ENERPARC – PROJET AHUN SOLAIRE SARL (23)

Mémoire en réponse à l'avis de la MRAE du 30 juin
2025

Les remarques de l'avis de la MRAe sont rappelées dans un encadrement bleu, ci-dessous les réponses du porteur de projet Enerparc Solaire.

FIGURE 1 : PLAN TECHNIQUE REVISE

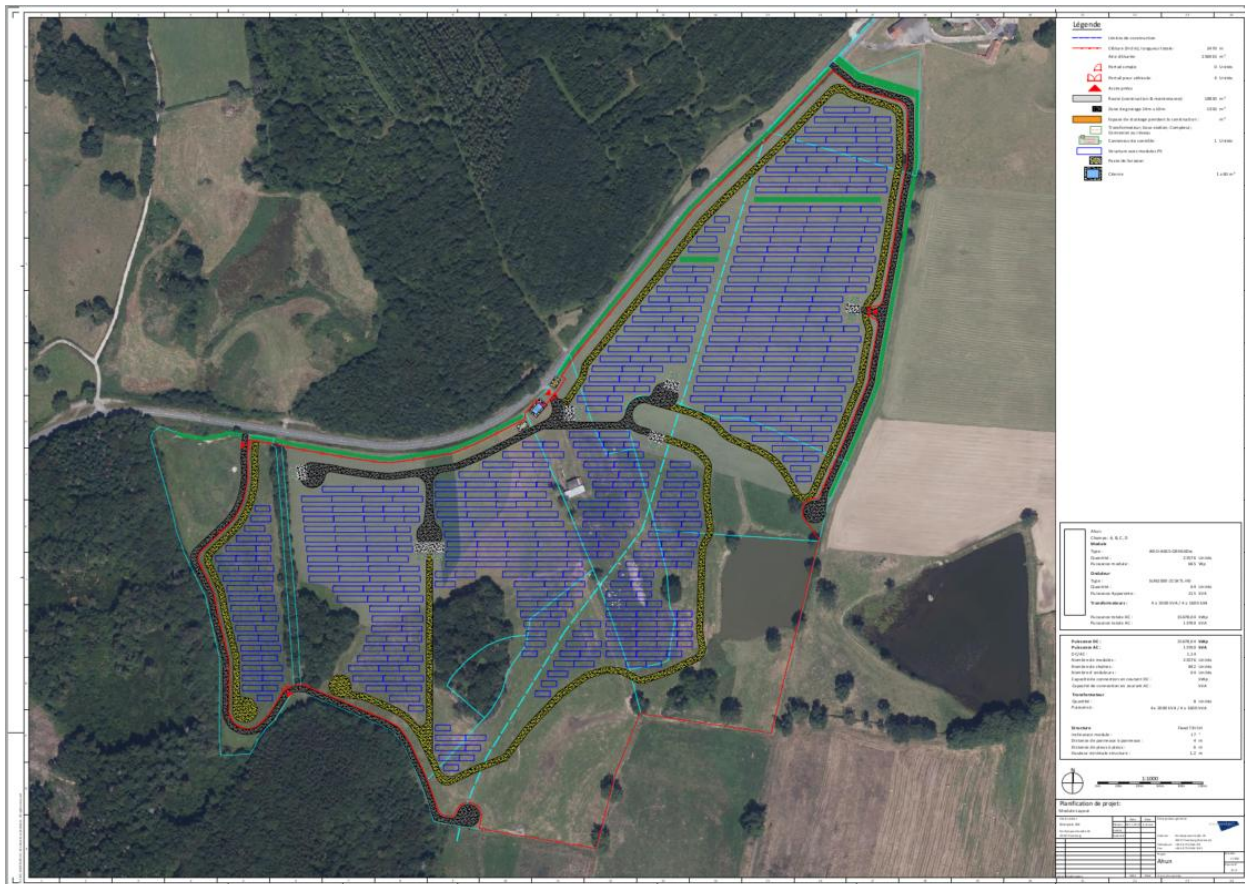
A la suite des retours des avis de plusieurs services (SDIS, DDT23, MRAe etc.), la société Enerparc Solaire a procédé à **une révision du plan technique du projet Ahun Solaire SARL**, de manière à se conformer aux exigences (figure 1).

Le plan technique final présente les caractéristiques suivantes :
